改善箇所説明図

改善内容

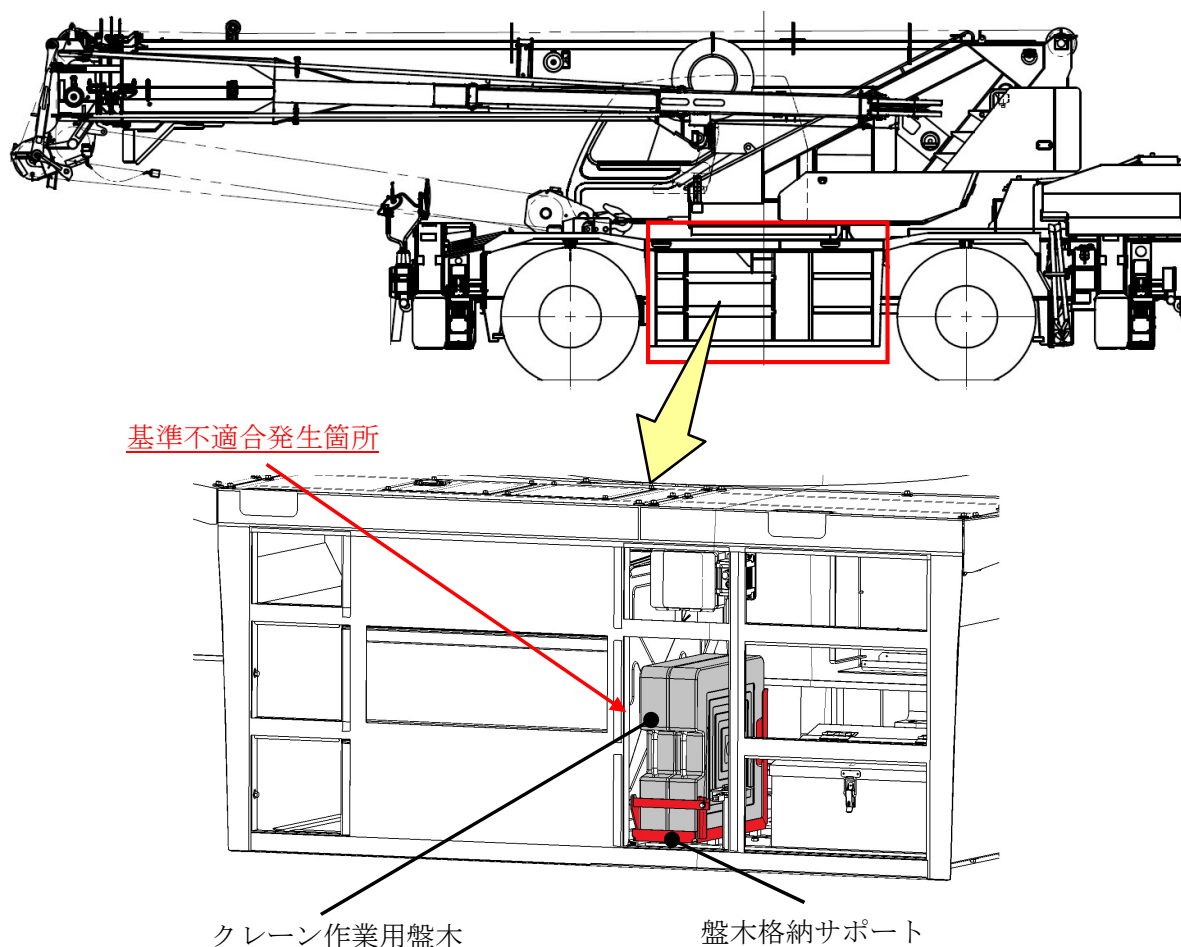
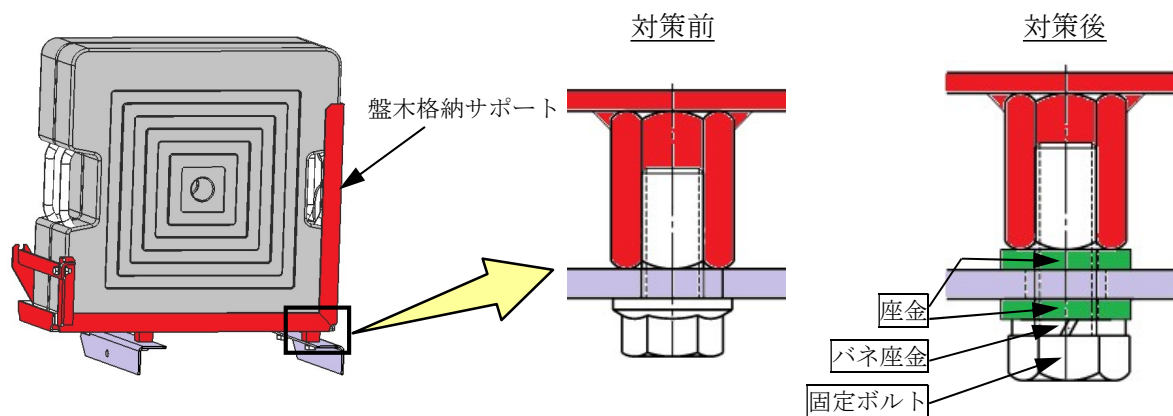
ホイール・クレーンの車枠に取り付けたクレーン作業用の盤木格納サポートにおいて、サポートの固定方法が不適切なため、固定ボルトに緩みが生じるおそれがある。そのため、そのままの状態で使用を続けた場合、固定ボルトが外れ、最悪の場合、走行中に盤木格納サポートおよび盤木が車体からはみ出し、他の交通を妨げるおそれがある。

全車両、盤木格納サポートの固定部に座金を追加する。

注：□ は、変更部品を示す。
識別：座金の有無で識別する。
